OBIEKT:
Zamek Królewski w Piotrkowie Trybunalskim Pl. Zamkowy 4

TYTUŁ OPRACOWANIA:
Analiza stanu istniejącego, w budynku Muzeum, systemu sygnalizacji pożaru pod względem zgodności z wymaganiami ochrony przeciwpożarowej

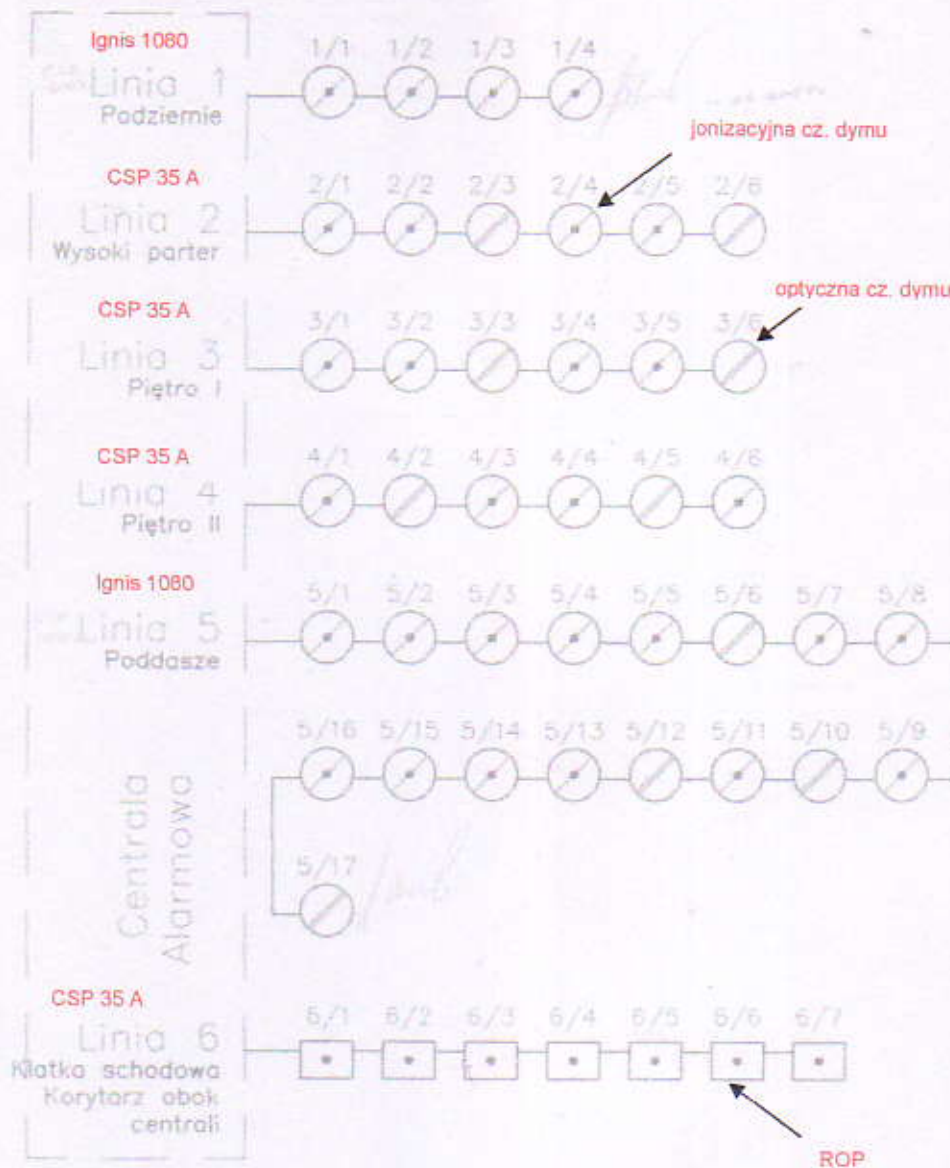
Schematyczny układ linii dozorowych oraz połączenie z poszczególnymi centralami przedstawione zostało na rysunku poniżej, pochodzącym z przedłożonej rzeczoznawcy dokumentacji powykonawczej. Kolorem czerwonym naniosłem moje uwagi i objaśnienia. Każda linia dozorowa przebiega w obrębie innej kondygnacji. Zastosowano otwarte, promieniowe linie dozorowe.

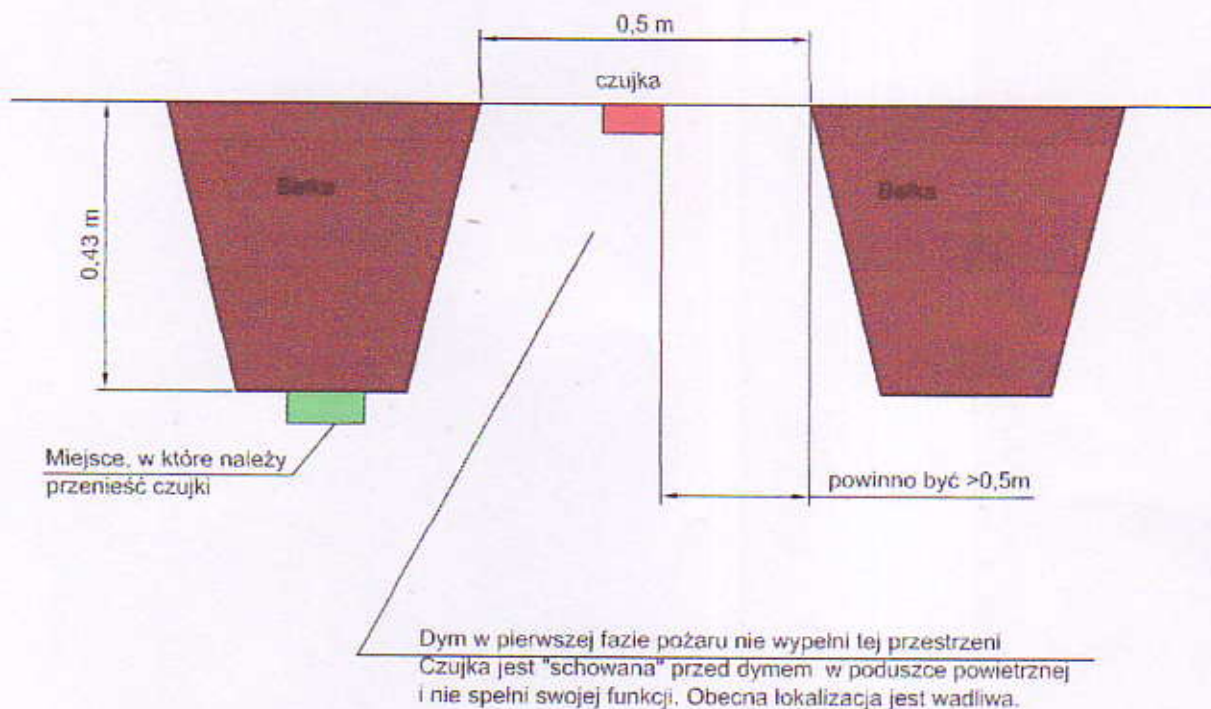
2. W salach zamkowych układ konstrukcyjny (nośny) stropu tworzą belki o przekrojach

trapezu. Odległość pomiędzy belkami mierzona przy suficie wynosi 0,5 m. Wysokość belek wynosi 0,43 m tj. mniej niż 10 % wysokości pomieszczenia. Wysokość pomieszczeń >5,8m. Wymiary i sposób umieszczenia czujek w tej przestrzeni pokazano na schematycznym rysunku powyżej. Zaznaczono również prawidłową lokalizację czujek. Obecna lokalizacja w salach zamkowych jest nieprawidłowa.

- h. konieczne jest przesunięcie czujek zlokalizowanych pomiędzy belkami stropu zgodnie z załączonym wyżej rysunkiem,
- i. konieczne jest objęcie ochroną wszystkich pomieszczeń i przestrzeni Zamku, zgodnie z PKN-CEN/TS 54-14. Systemy sygnalizacji pożarowej. Część 14. Wytyczne planowania, projektowania, instalowania, odbioru, eksploatacja i konserwacja. Oznacza to, że czujki muszą zostać zamontowane w pomieszczeniach, w których dzisiaj nie występują np. w piwnicy, w pomieszczeniu przy magazynie na II piętrze, w pomieszczeniu przy wiatrolapie na parterze, w pomieszczeniu utworzonym w niszy okiennej przy sali koncertowej itp.
